Yara Kotkaniemi suunnittelukilpailu

ARVIOINTIPÖYTÄKIRJA 10.1.2014

KOTKANIEMIEN SUUNNITTELUKILPAILU s 2/8, NAVETTA nimim. "IDUT"

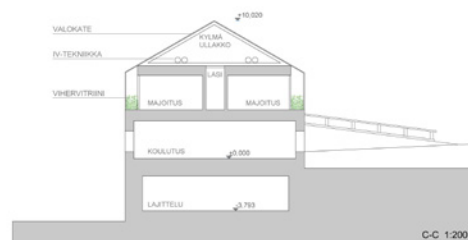
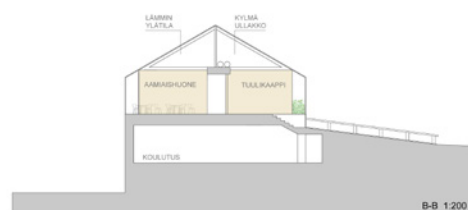
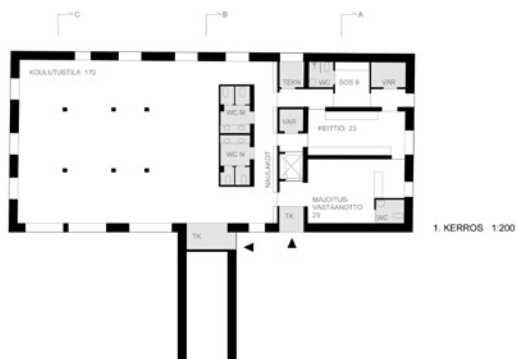
Ehdotuksen vähäeleiset pihajärjestelyt soveltuvat hyvin kartanomiljööseen. Kokonaisuutena ehdotus on arkkitehtonisesti hallittu, joskin esitetyt toimenpiteen navetan suhteen ovat epärealistisia. Koulutustilojen järjestelyt ovat toimivia ja selkeitä. Vanhan rehusiilon kivirakenteiden olisi suonut säilyvän, mikä ehdotuksen puitteissa olisikin ollut mahdollista. Eri kerrosten välille tarvitaan myös sisäinen porrasyhteys, siitäkin huolimatta, että tekijä perustelee kulkua majoituskerrokseen navetan sillan kautta ”merkittävänä tapahtumana”. Tekijä haluaa luoda navettaan uuden ajallisen kerrostuman lasiseinäisellä ja -kattoisella kuorella. Ajatus on elegantti mutta käytännössä hankala toteuttaa ja huoltaa siten, että alkuperäinen ajatus toteutuisi. Herää kysymys, kilpailisiko näkyvä lasilyhty kartanon päärakennuksen kanssa. Tarvitseeko majoituskerroksen olla tutkimustoiminnan käyntikortti, kun tutkimustoiminta on nähtävillä navetan välittömässä ympäristössä? Majoitushuoneet ovat selkeitä perushuoneita, ja esitetty yksinkertaisen selkeä puuarkkitehtuuri soveltuu erinomaisen hyvin kokonaisuuteen.

Ehdotuksen saunaratkaisu on yksi kilpailun mielenkiintoisimmista. Saunan ulkoarkkitehtuurissa katon harjalinjan sijoitus on oivaltava. Sen diagonaalinen sijainti johtaa mielenkiintoisiin leikkausmuotoihin julkisivujen kanssa. Saunan hahmosta tulee veistoksellinen hallittu kokonaisuus, jota täydentävät selkeät materiaalivalinnat; tumma yhtenäinen kuori ja vaalea puusisustus muodostavat toisiaan täydentävän kontrastisen teeman. Keskustelua palkintolautakunnassa herätti se, viestiikö julkisivun kivilaatta skandinaavisuudesta.

Saunan yhteys savusaunaan on saatu luontevaksi kääntämällä sitä niemen kärjen suuntaan. Itse rakennus kostuu kahdesta osasta; löyly- ja pesutiloista sekä oleskelutiloista. Niiden välin sijoittuu sisäänkäynti. Pesutilojen sijainti palvelee hyvin myös savusaunaa. Ne tulisi kuitenkin suunnitella siten että vuoroittaiskäyttö mahdollistuu. Oleskelutilat avautuvat hienosti rannan suuntaan. Ulkoterrassi täydentää kokonaisuutta ja toimii ulkoyhteytenä savusaunan edustalla olevalle kylpypihalle. Terrassin soisi olevan oleskelutilan kohdalla leveämpi, sen sijaan rinteiden pengerrykseen sijoitetuissa useissa puuterasseissa on tinkimisen varaa.

KOTKANIEMEN SUUNNITTELUKILPAILU s 5/8, RUOKALA nimim. "IDUT"

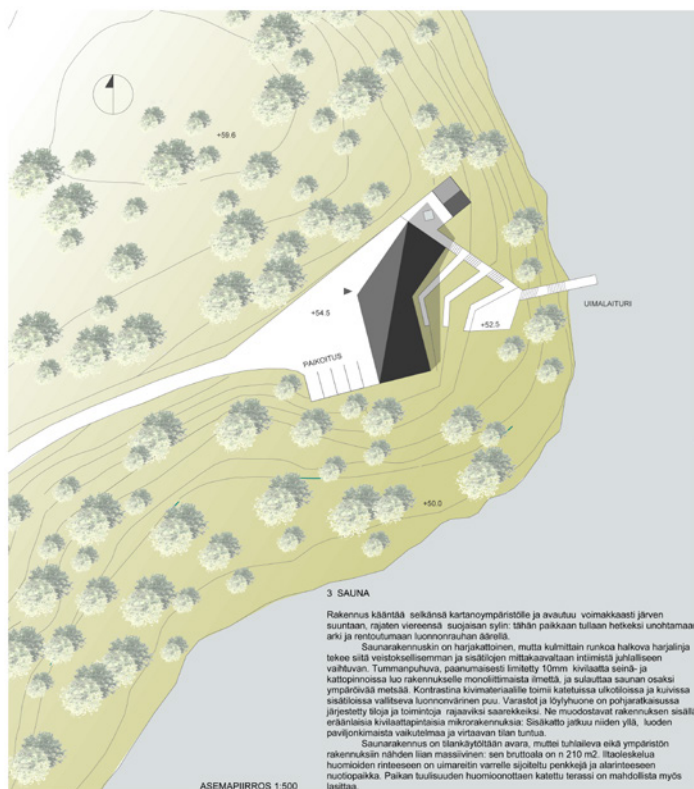
Ruokalaan esitetyt toimenpiteet ovat arkkitehtonisesti sinänsä hallittuja, mutta liioiteltuja. Vanhan väentuvan luonteesta ei ole säilynyt paljoakaan. Voimakkaat lasikattoavaukset

ovat käytössä ongelmalliset. Tekijän tulisi myös muistaa, että räystäävät ovat välttämättömät pohjoisten olosuhteiden puurakennuksissa.

Jaettu III sija: AULIS

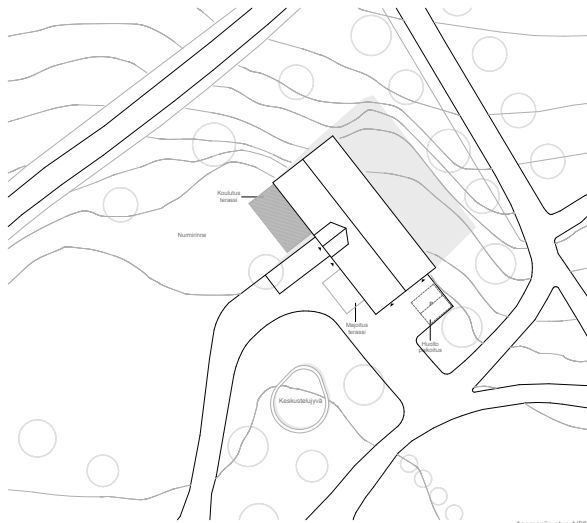
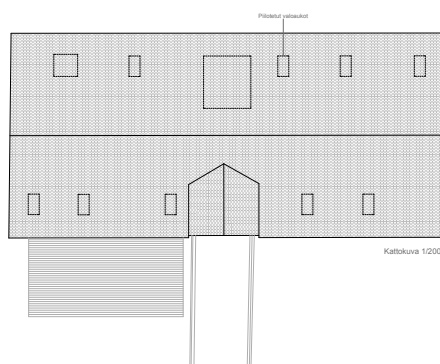
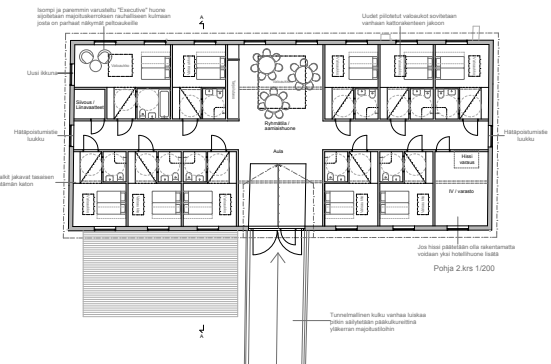
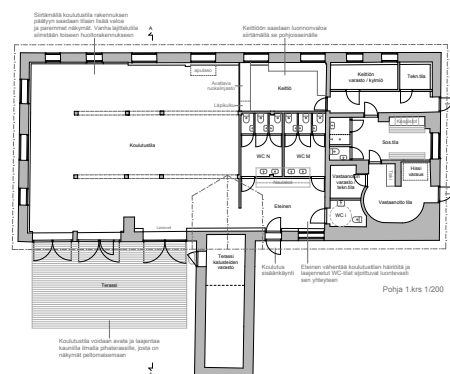
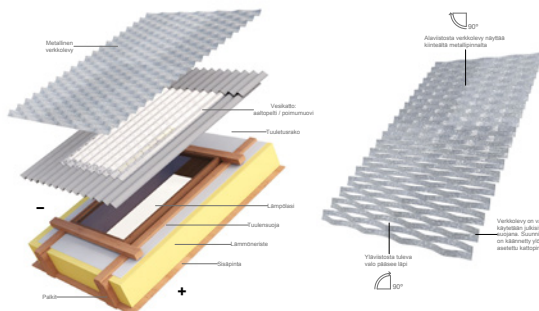
Navetan nykyinen luonne on pystytty säilyttämään hyvin. Palkintolautakunta on arvostanut tekijän pyrkimystä säilyttää myös katon lape yhtenäisenä. Esitetty ajatus kattoikkunan päälle asennetavasta metallisesta verkkolevystä on kuitenkin vaikeasti toteutettavissa Suomen talvisissa olosuhteissa. Koulutustilan sijoittaminen navetan pellon puoleiseen pätyyn antaa luontevan mahdollisuuden liittää tilaan ulkoterassi pihan puolelle. Ehdotuksen perspektiivikuva havainnollistaa tilannetta hienolla tavalla. Koulutustilan sisäänkäyntijärjestely on oivallinen ja WC-tilat riittäviä. Sisätilojen suuri puute ovat vertikaaliset yhteydet. Majoituksen vastaanotosta ei ole sisäporrasta majoitustiloihin. Myöskään hissi-varauksen sijoitus ei ole tarkoituksenmukainen ajatellen keittiön ja aamiaishuoneen välistä huoltoyhteyttä. Vertikaaliyhteydet ovat kuitenkin järjestettävissä sosiaalitiloja ja keittiön varastotiloja pienentämällä. Majoituskerroksen huonetilat ovat selkeitä ja kokonaisjärjestely konstailematon. Sisäperspektiivikuviin luotu tunnelma majoitushuoneista ja aamiaishuoneesta on lupauksia herättävä. Lattiamateriaaliksi esitetty puupölkky on kuitenkin siivouksen kannalta kysymyksiä herättävä materiaalivalinta.

Saunaratkaisu on omaperäinen ja johdonmukaisen hallittu. Uudet saunanopat liittyvät sekä mittakaavaltaan että tunnelmaltaan savusaunaan. Ratkaisussa muodostuu tarpeettoman paljon ulkovaippaa, eivätkä noppien väliset ulkoyhteydet ole ilmastossamme realistisia. Pesu- ja pukutilojen järjestelyissä ei toteudu toivottu vuorottelumahdollisuus. Kokonaisarkkitehtuuri olisi sallinut rannan suuntaan reippaampia avauksia. Puutteistaan huolimatta on saunasta muodostettu tunnelmaltaan ja kokonaisarkkitehtuuriltaan mieleenpainuva kokonaisuus.

Ruokalan ulkoarkkitehtuuri on hallitun säilyttävää. Toinen toimistohuoneista on läpikulkuhuone. WC-tilojen määrässä on lievää ylimitoitusta ja ruokailutila pienehkö.

Lunastus: ÄKRÄS

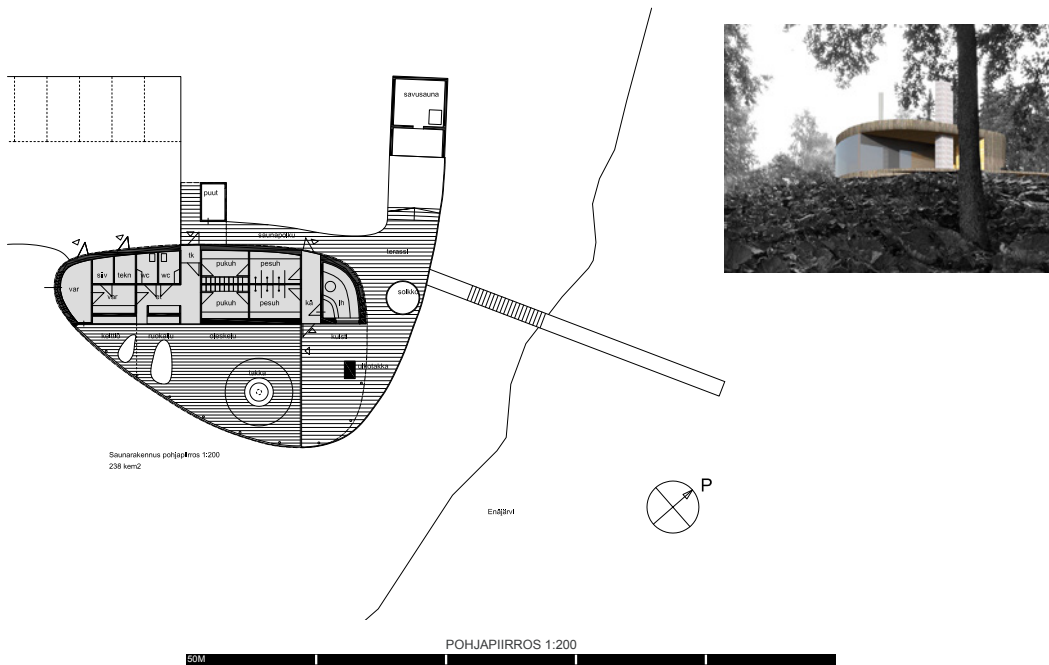
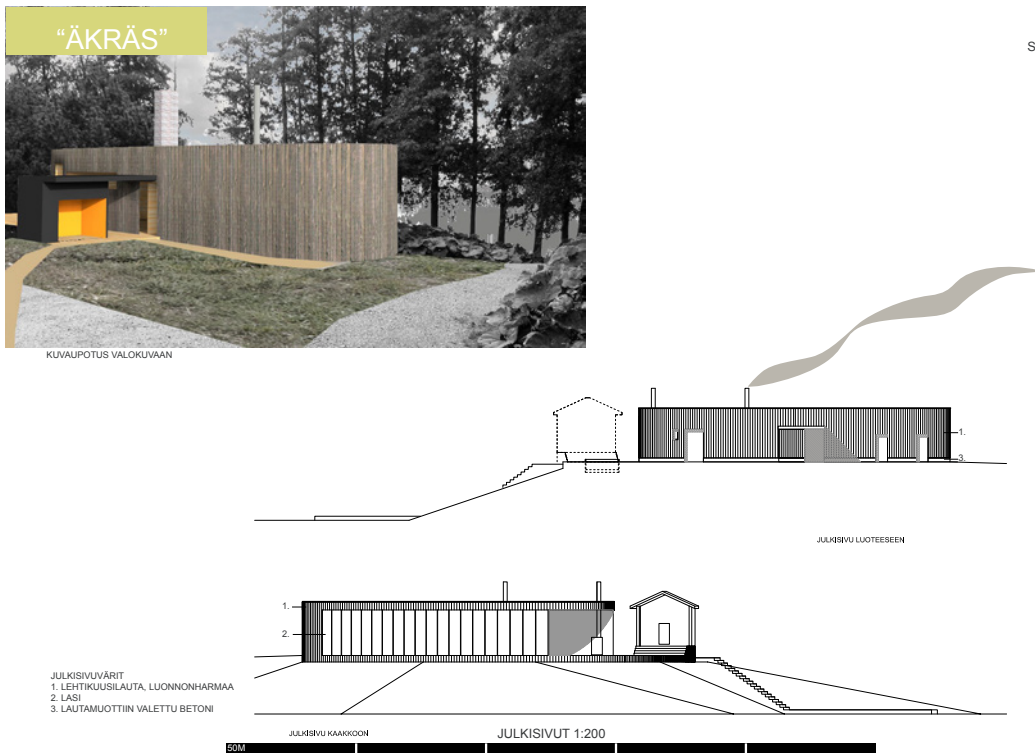
Navetan ulkohahmon modernisointi on kunnianhimoisesti tehty, mutta jää detaljitasolla teoreettiseksi eikä ole alisteinen kartanon vanhalle päärakennukselle. Ehdotuksen silmiinpistävin piirre on navetan uuden laajennuksen muoto: vanhan ajorampin päälle on sijoitettu siilomainen, tasakattoinen porrastorni. Sen puuverhous on tervattu mustaksi, majoituskerroksen uusi puuverhous puolestaan on esitetty räikeän oranssipunaisena. Julkisivuja rytmittää vertikaalit lasikaistat, jotka jatkuvat vesikatolle lapeikkunoiksi teknisesti arveluttavana ja arkkitehtonisesti tarpeettomana finessinä. Toiminnallisesti navettaan on saatu laajennuksen avulla väljyyden tuntua. Yhteys keittiöstä aamiaishuoneeseen on turhan pitkä, mutta ratkaistavissa hissien viisaammalla sijoittamisella.

Saunaan nurkaton sukkulamuuoto sopii navettaa paremmin. Rakennuksen ilme on raikas ja konstailematon, ei kuitenkaan formalistinen rohkeasta, lähes futuristisesta muodostaan huolimatta. Pohjakaava on kaikessa yksikertaisuudessaan toimiva ja napakan taloudellinen. Pienen kokonsa ansiosta talo asettuu luontevasti järvimaisemaan. Dualistinen ulkoasu – pellolle päin umpinaiset lehtikuusiseinät, järvelle isot lasipinnat – on paikkaan hyvin perusteltu. Lasiseinien läpi järvimaisema avautuu oleskelutilaan mainiolla tavalla. Liittyminen savusaunaan on ratkaistu luontevasti.

Ruokalan pohjakaava ei toimi, ulkoterrassi- ja luiskajärjestelyt ovat rumat.
